SIAEP du Minervois – Captage de Triby : Captage d'eau souterraine destinée à l'alimentation en eau potable

**AVIS DEFINITIF DE L'HYDROGEOLOGUE AGREE  
EN MATIERE D'HYGIENE PUBLIQUE PAR LE MINISTERE  
CAPTAGE DE TRIBY SUR LA COMMUNE DE  
FERRALS-LES-MONTAGNES**

***Références dossier : 2014004 – Captage de Triby***

Laurent SANTAMARIA – Hydrogéologue agréé – Juin 2016  
Avis hydrogéologique définitif en matière d'hygiène publique – Captage de Triby – CCLM

Le schéma de principe du captage est rapporté en **pièce graphique n°4**.

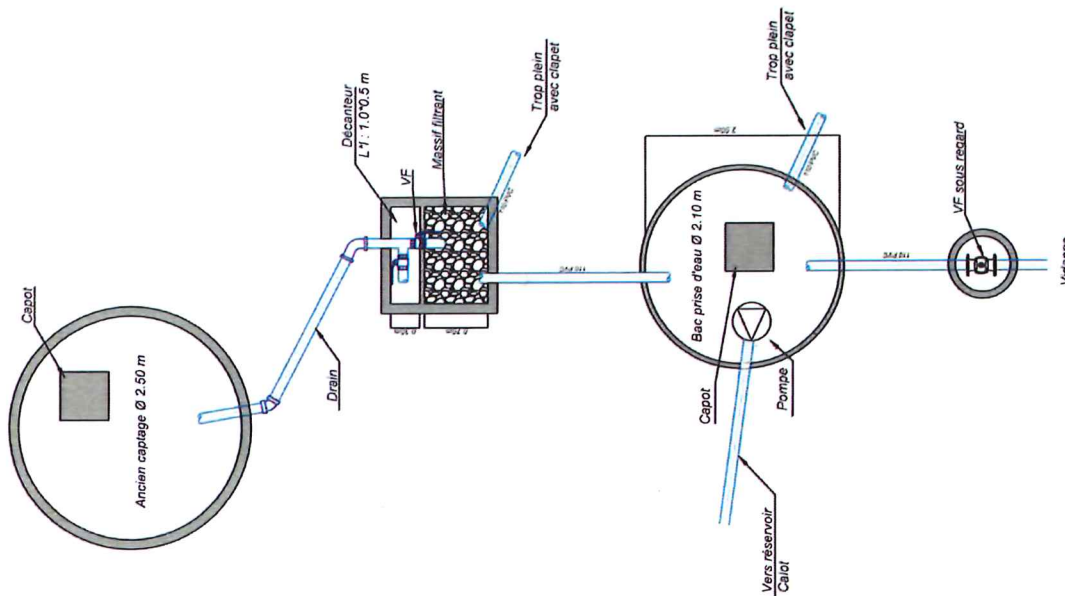
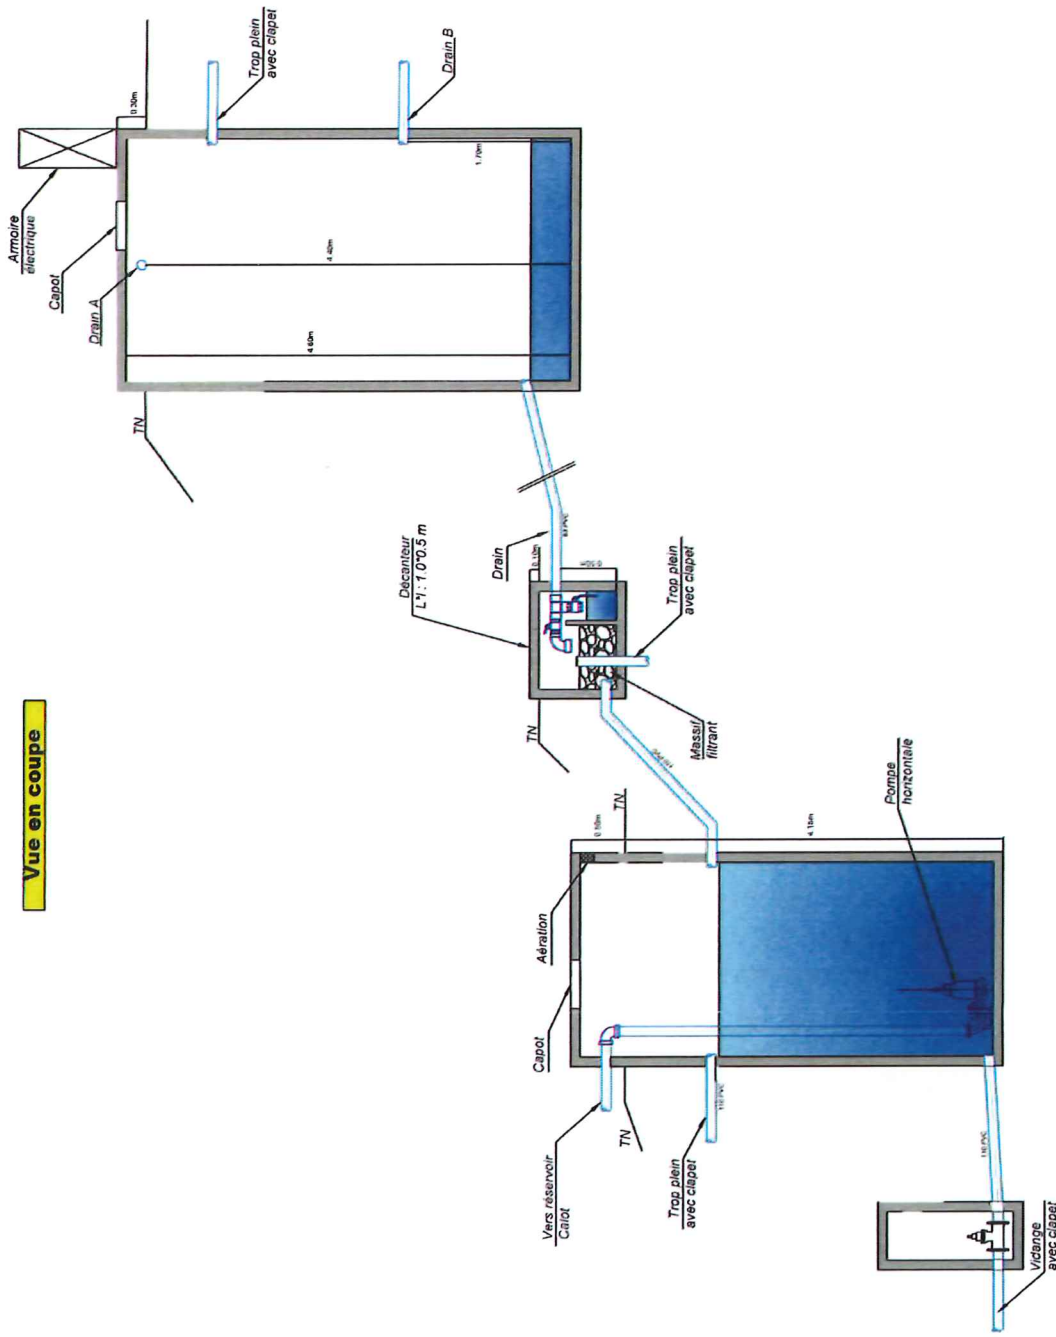
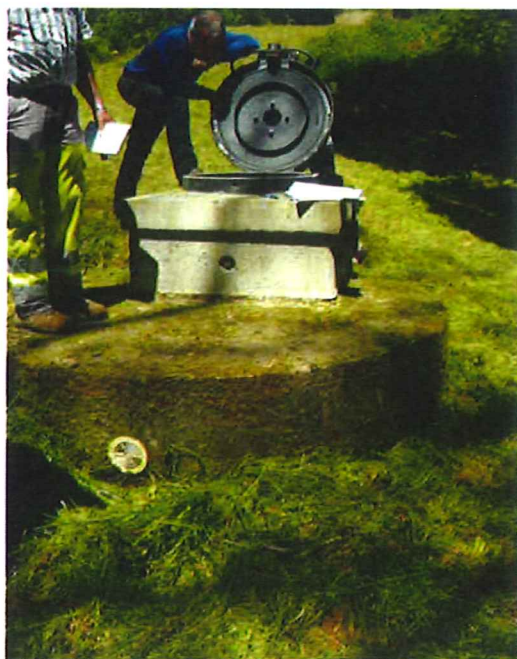
**Ouvrage 1 :** désigné dans le dossier préparatoire comme le puits amont, il s'agit d'un ouvrage de collecte de 2,5 m de diamètre et relativement profond (4,6 m/ dalle au plafond) et dans lequel en fond d'ouvrage j'ai pu observer l'arrivée de 3 drains de captage, le départ vers l'ouvrage n°2, ainsi que la position à -1,83 m/capot de visite d'un ancien drain de drain plus utilisé et le trop plein. Ce 1<sup>er</sup> ouvrage de collecte ne semble pas vidangeable entièrement. Il est accessible grâce à un capot de visite verrouillé, en fonte DN600 mm, avec chapeau aérateur, mais sans joint étanche. La dalle au plafond constituant la margelle de l'ouvrage se situe 60 cm au-dessus du terrain naturel et permet le positionnement de l'armoire de commande du groupe de pompage mis en place dans l'ouvrage n°3.

- D'un 1<sup>er</sup> compartiment d'arrivée des eaux (0,32x1 – hteur d'eau = 48 cm) dans lequel est observé l'arrivée de l'ouvrage n°1 et un ancien drain (Ø100 mm) obturé par un bouchon vissé. Ce 1<sup>er</sup> compartiment est vidangeable.
- D'un 2<sup>ème</sup> compartiment (0,7 x 1 m) dans lequel des graviers ont été mis en place pour constituer un filtre d'intérêt limité au regard de la nature même des eaux captées et de la granulométrie du matériau mis en place.

**Ouvrage n°3:** Ce troisième ouvrage maçonné constitue la bêche de reprise du dispositif de captage, désigné comme « puits aval » dans le dossier préparatoire. Il s'agit d'une bêche de 4,4 m de profondeur, visitable par un capot de visite en fonte DN600 mm, verrouillé avec joint étanche, chapeau aérateur et grille pare insectes. Un regard préfabriqué a été rajouté en rehausse de l'ouvrage (1 m x 1 m x 0,5 m). L'ensemble des eaux collectées depuis l'ouvrage de filtration (ouvrage n°2) se déversent dans la bêche de reprise par une conduite en PVC Ø110 mm. La bêche de reprise est équipée d'un dispositif de trop-plein muni d'un clapet anti-retour et d'une conduite de vidangeable raccordée sur un 4<sup>ème</sup> ouvrage de vidange. A l'intérieur de la bêche de reprise, un groupe de pompage en position horizontale avec commande par poire de niveau bas. Les capacités (débit, HMT) du groupe de pompage ne m'ont pas été communiquées. Seules sont renseignées : Pompe immergée Type CORA 61/15 - N° 90 0/0 222 - Q : 1,5 m<sup>3</sup> / h à 80,50 m, Qmax : 6 m<sup>3</sup> / h à 28 m - 1,1 Kw.

- en enlevant l'ouvrage n°2 de filtration qui n'apporte peu ou pas d'avantage d'un point de vue de la qualité des eaux captées ; l'ouvrage de collecte (ouvrage n°1) ayant ainsi la faculté de devenir un ouvrage de décantation.
- La conduite de transfert des eaux de l'ouvrage n°1 vers la bêche de reprise pourrait alors faire l'objet au niveau de l'ouvrage de filtration d'un aménagement sommaire pour transformer cet ouvrage en regard de vidange.
- En condamnant les grilles de ventilations latérales.
- En mettant en place une dalle en béton avec forme de pente vers l'extérieur, distante de 2 m en tous points par rapport aux ouvrages maçonnés.

Pièce graphique n°5

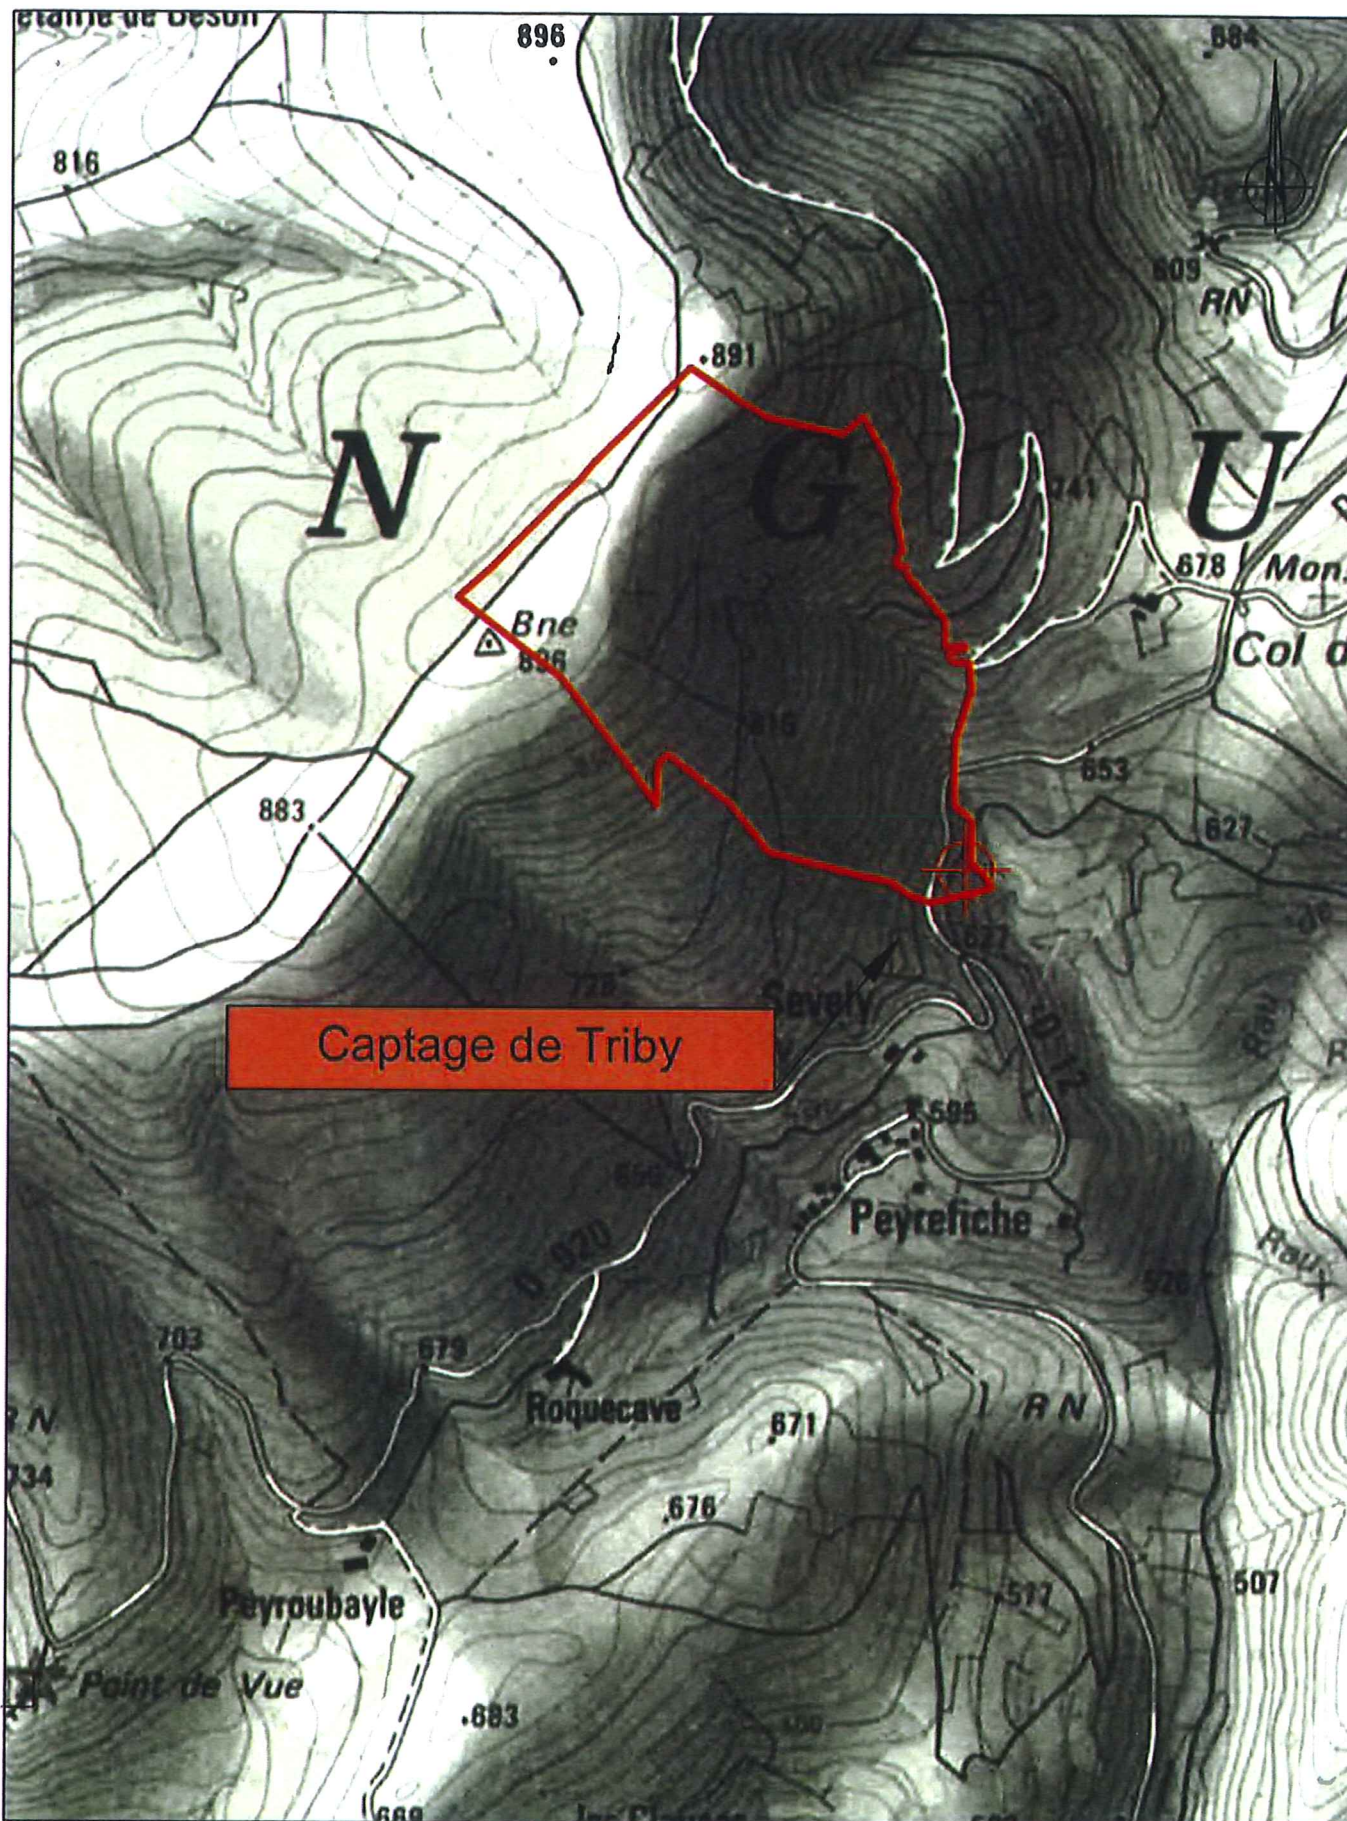
Le PPI défini est délimité sur la **pièce graphique n°5**. Il correspond à une petite partie des parcelles n°317, 316, 315 et 187 section F. Ce PPI sera entièrement acquis en pleine propriété par le Maître d'ouvrage et enclos par une solide clôture grillagée infranchissable

L'accès au PPI sera réservé au personnel chargé de l'exploitation et de la maintenance du captage ainsi qu'aux agents chargés des prélèvements d'eau et du contrôle des installations. Les deux poteaux EDF présents dans l'enceinte du PPI définie devront faire l'objet d'une convention de passage et d'entretien mise en place entre le gestionnaire de la ligne électrique et le bénéficiaire de l'arrêté préfectoral de DUP du captage de Triby. Tout projet de réhabilitation de cette ligne électrique ou de ces poteaux devra prendre en compte la nécessité de déplacer ces deux poteaux en dehors des limites du PPI défini.

Deux aiguillettes en béton de détournement des eaux de ruissellement seront aménagées conformément à la **pièce graphique n°5** pour détourner les eaux de ruissellement en dehors de la zone de captage.

Pièce graphique n°6

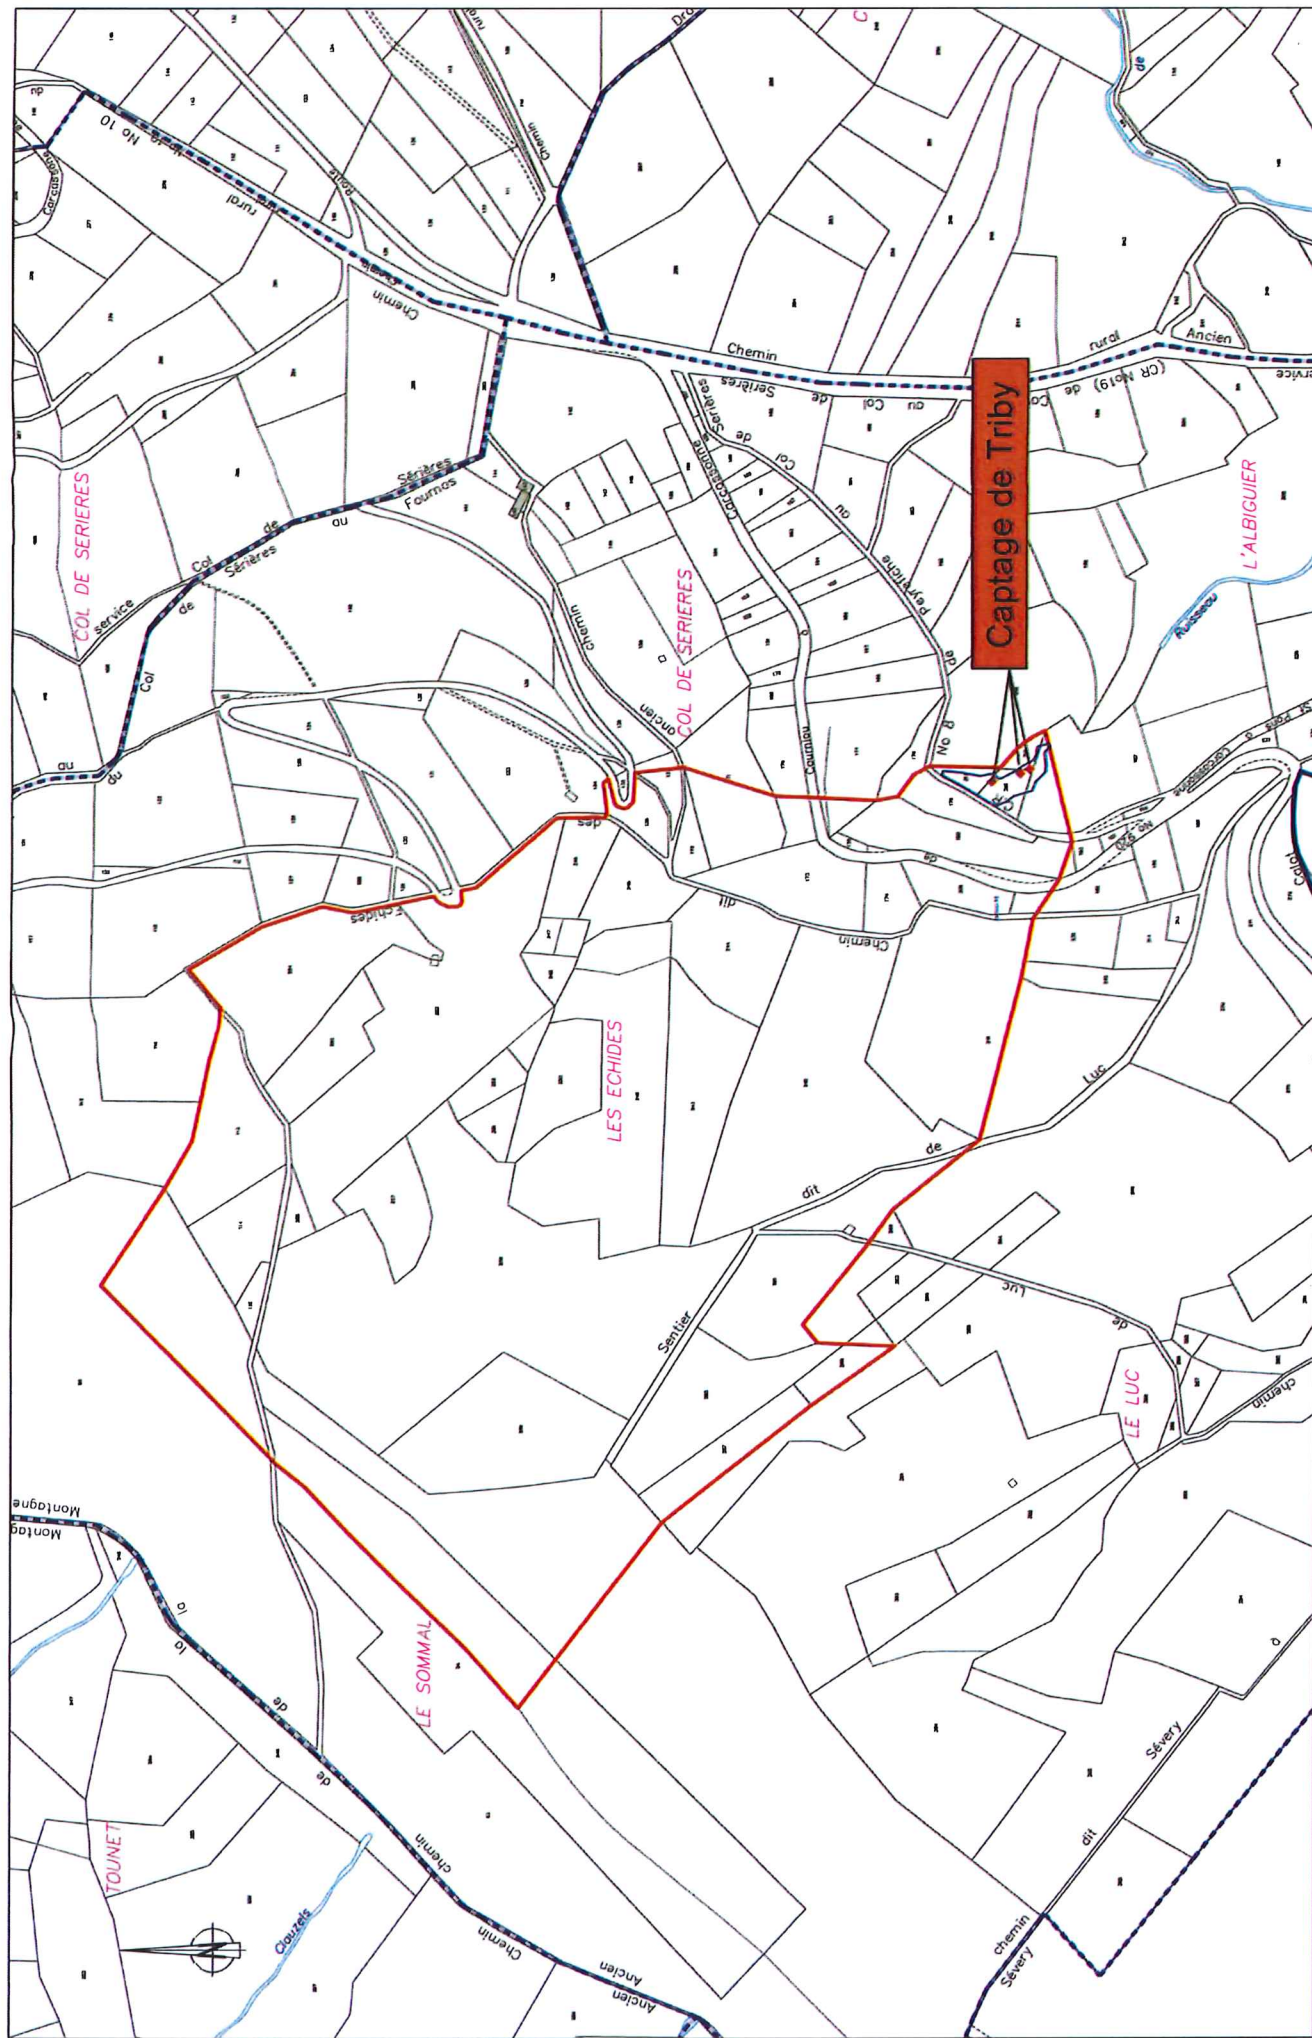
Le périmètre de protection rapprochée a pour objectif de protéger les eaux souterraines prélevées au niveau du captage de Triby des pollutions pouvant éventuellement atteindre l'aquifère et altérer la qualité des eaux souterraines temporairement ou définitivement. Ce périmètre est proposé compte tenu des connaissances actuelles sur l'origine des eaux et le comportement hydrodynamique supposé ou connu de l'aquifère. Il est donc proposé un PPR dont la délimitation semble proportionnée aux risques encourus avec pour seule ambition l'amélioration de la protection sanitaire du captage, et en l'absence de données complémentaires sur les vitesses effectives de circulation des eaux souterraines. Le PPR est délimité sur les **pièces graphiques n°6 et n°7**.

Le PPR défini est délimité sur les **pièces graphiques n°6 et 7**. Afin d'assurer la protection des eaux captées, des servitudes sont instituées sur les parcelles du périmètre de protection rapprochée (PPR).
